<b>Title - Sujet</b> Postes de travail laboratoire-ECCC Postes de travail de type laboratoire à haute densité-ECCC	
<b>Solicitation No. - N° de l'invitation</b> EF944-212498/A	<b>Amendment No. - N° modif.</b> 002
<b>Client Reference No. - N° de référence du client</b> R.112994.001	<b>Date</b> 2021-03-10
<b>GETS Reference No. - N° de référence de SEAG</b> PW-SMTA-625-16090	
<b>File No. - N° de dossier</b> MTA-0-43291 (625)	<b>CCC No./N° CCC - FMS No./N° VME</b>
<b>Solicitation Closes - L'invitation prend fin</b> <b>at - à 02:00 PM</b> Eastern Daylight Saving Time EDT <b>on - le 2021-03-22</b> Heure Avancée de l'Est HAE	
<b>F.O.B. - F.A.B.</b> <b>Plant-Usine:</b> <input type="checkbox"/> <b>Destination:</b> <input checked="" type="checkbox"/> <b>Other-Autre:</b> <input type="checkbox"/>	
<b>Address Enquiries to: - Adresser toutes questions à:</b> Lavoie, Corine	<b>Buyer Id - Id de l'acheteur</b> mta625

## MODIFICATION 002

Cette modification vise à apporter un changement à l'Annexe A (Besoin) de la demande de propositions et vise l'affichage d'une question/réponse.

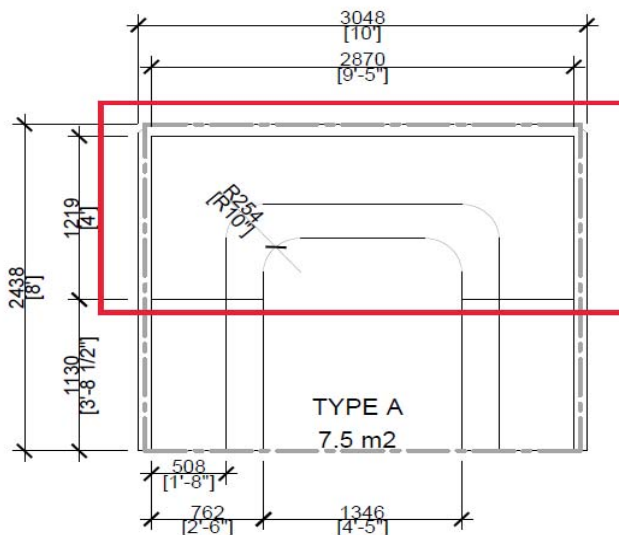
À notre connaissance, il n'existe pas de système de manivelle qui donne une amplitude de course allant de 24 à 50"H. Le réglage de la hauteur doit donc être effectué par un système électrique, constitué d'actionneurs, d'un boîtier de commande et d'un clavier. Pouvez-vous confirmer que c'est bien ce qui est prévu ici et, si oui, pouvez-vous donner une approximation de la capacité de poids que les actionneurs ou la surface sont censés supporter ?

L'intention est que la surface de travail (comme les étagères) puisse être installée manuellement aux hauteurs désirées sur la structure verticale et si requis, avec des pattes ajustables en avant. L'utilisation d'outils sera nécessaire.

Au minimum, la surface centrale sera réglable, selon l'image ci-dessous :
